**Avis délibéré de la mission régionale d'autorité
environnementale sur la création d'un parking au lieu-dit
"le Chaillet" à Montalbert sur la commune d'Aime-La-
Plagne (73)**

Avis n° 2021-ARA-AP-1214

Avis délibéré le 8 octobre 2021

REPONSE A L'AVIS DE LA MRAE N°2021- ARA-AP-1214

Figure 4: Situation de la future résidence de tourisme et du futur parking (source: dossier)

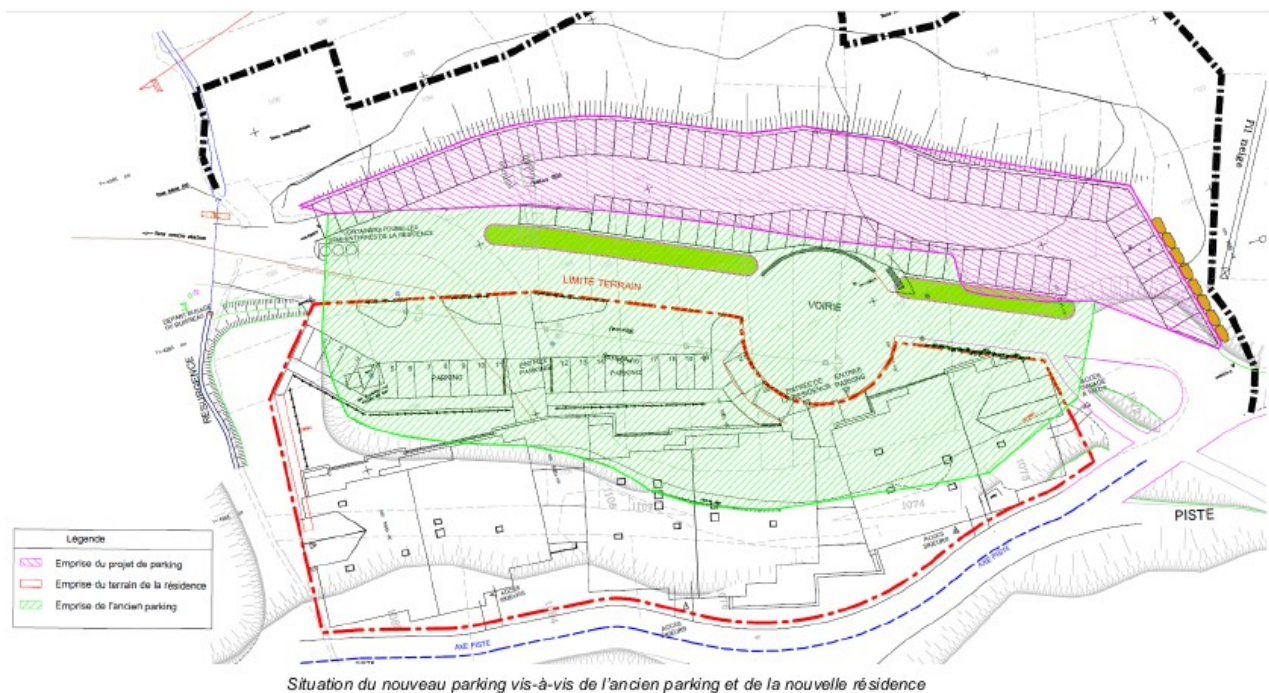
Le dossier démontre clairement que la création du nouveau parking est rendue nécessaire par la construction de la nouvelle résidence de tourisme sur l'emprise de l'ancien parking du Chaillet.⁴ Du fait de ce lien fonctionnel, ces deux opérations ne peuvent pas être considérées de manière indépendante.⁵

Pour l'Autorité environnementale, le périmètre du projet est donc constitué au moins de la création du nouveau parking du Chaillet et de la résidence du tourisme. Il revient à la maîtrise d'ouvrage cependant de définir le périmètre de son projet sur la base d'une analyse des liens fonctionnels entre les différentes opérations en cours ou projetées à proximité (voiries, réseaux, aménagements immobiliers etc) même si ces opérations relèvent de maîtres d'ouvrage différents, en

La MRAE considère que le déplacement du parking et la construction de la résidence constituent un projet d'ensemble car ils sont étroitement liés. La nécessité de construire un nouveau parking est effectivement lié au projet de la nouvelle résidence puisqu'il découle de la construction de cette résidence sur une partie de l'ancien parking. Le nouveau parking restitue le stationnement ainsi perdu.

Figure 5: Secteur C de l'OAP de Montalbert (source : dossier)

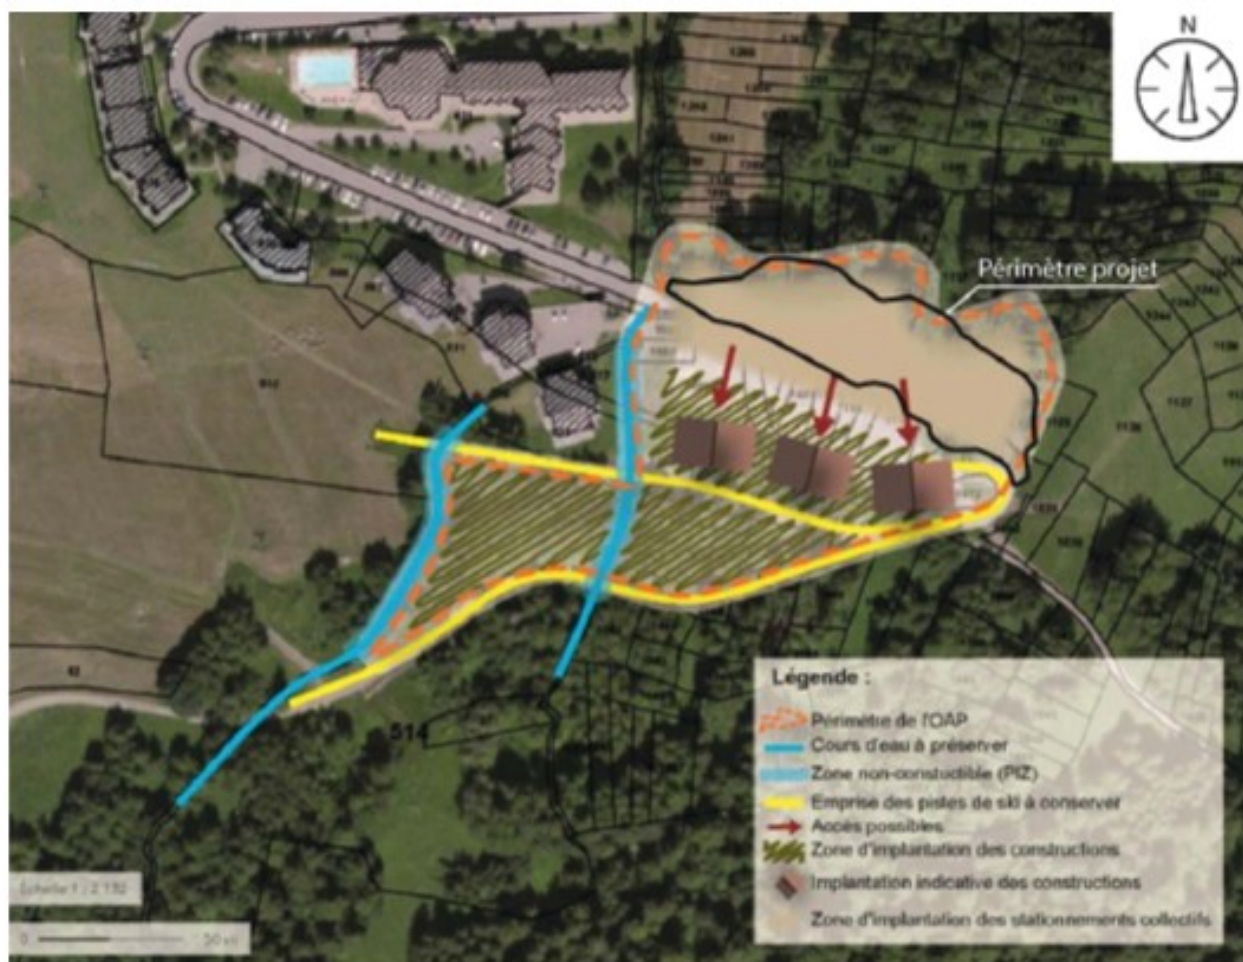
particulier, les autres opérations et aménagements prévus dans le secteur C de l'orientation d'aménagement et de programmation n°8 de Montalbert (cf. Figure 5). Sur cette base, le périmètre du projet (au sens de l'article L. 122-1 du code de l'environnement⁶) dont fait partie l'aménagement du parking du Chaillet sera soit confirmé soit à faire évoluer.

L'Autorité environnementale recommande de décrire les opérations d'aménagement conduisant au déplacement du parking du Chaillet, d'analyser leurs liens fonctionnels avec d'autres opérations en cours ou projetées dans le même secteur et en conséquence de confirmer ou redéfinir le périmètre du projet d'ensemble.

La commune confirme qu'il n'y aura pas d'autres aménagements liés, notamment sur l'espace de l'OAP de Montalbert. Par conséquent, le projet d'ensemble est constitué par la résidence et le parking comme figuré sur les plans ci-après.

Figure 6: Impacts sur les zones humides (les sondages infructueux correspondent à des blocages de la tarière) - Étude d'impact page 180

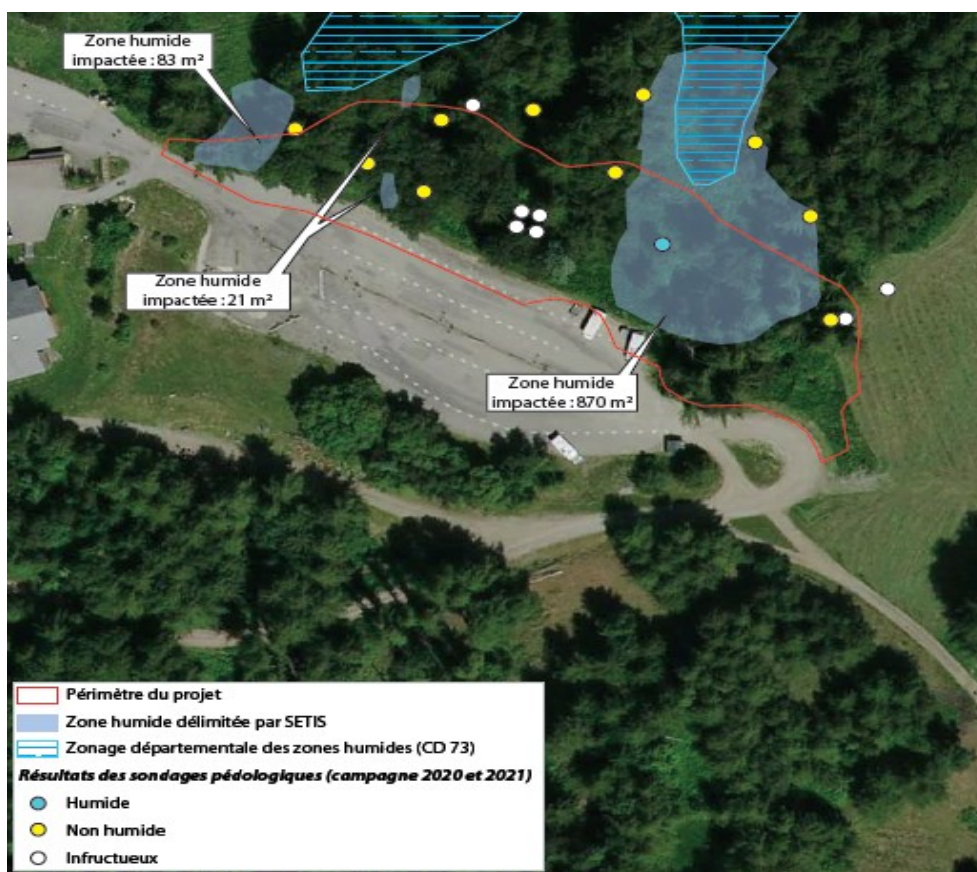
Une zone humide répertoriée dans l'inventaire du conservatoire du patrimoine naturel de Savoie est limitrophe au nord du périmètre du projet ; il s'agit de la zone notée 73CPNS5278 d'une surface de 1,25 ha composée d'une clairière constituée de Reine des prés . Les zones humides sur le périmètre d'étude ont été caractérisées par la végétation présente et complétées par quinze sondages pédologiques. Le résultat des investigations est présenté sur une carte page 159 (cf. Figure 6). Les zones humides occupent une surface de 974 m².¹¹

L'Autorité environnementale recommande de compléter le dossier en décrivant les équipements mis en place pour traiter les eaux de surface et assurer les écoulements au travers du nouveau parking construit et les mesures prises pour éviter, réduire et si nécessaire compenser leurs impacts.

Des impacts directs et permanents sont aussi provoqués par la destruction de 974 m² de zones humides sur l'emprise du chantier. En l'absence, selon le dossier, de surface adaptée proche du site des travaux pour accueillir les mesures compensatoires, une mesure de suivi des zones humides est proposée par le pétitionnaire. Si cette mesure est pertinente afin de juger du bon maintien des écoulements sous le parking, elle ne constitue aucunement une mesure de compensation des zones humides détruites¹⁶.

L'Autorité environnementale recommande de proposer des mesures de compensation à la destruction des zones humides du fait du projet.

Les ouvrages de **gestion des eaux pluviales** du parking permettront d'éviter toutes pollutions vers l'aval : vers le ruisseau des Rottes. Une Note de Gestion des Eaux Pluviales a été rédigée par le bureau d'étude SOLÉAU en date du 25 Novembre 2021.

La gestion des eaux pluviales liée à l'imperméabilisation causée par le projet se fera au travers d'un ouvrage enterré étanche localisé sous les parkings projetés. L'implantation de cet ouvrage n'entraînera pas d'impact supplémentaire sur les zones humides implantées au Nord (Aval hydraulique) du projet.

Les ouvrages seront à même d'assurer la gestion des pluies jusqu'aux occurrences vicennales avec un débit de rejet au ruisseau des Rottes limités à 4 l/s. La note de gestion des eaux pluviales est consultable en Annexe du présent document.

Concernant la **compensation** de la surface de zone humide détruite, la DDT a validé la non nécessité de compenser et a demandé de réaliser un suivi pour appréhender l'impact potentiel du projet sur les zones humides aval (voir suivi au 2.4 ci-après).
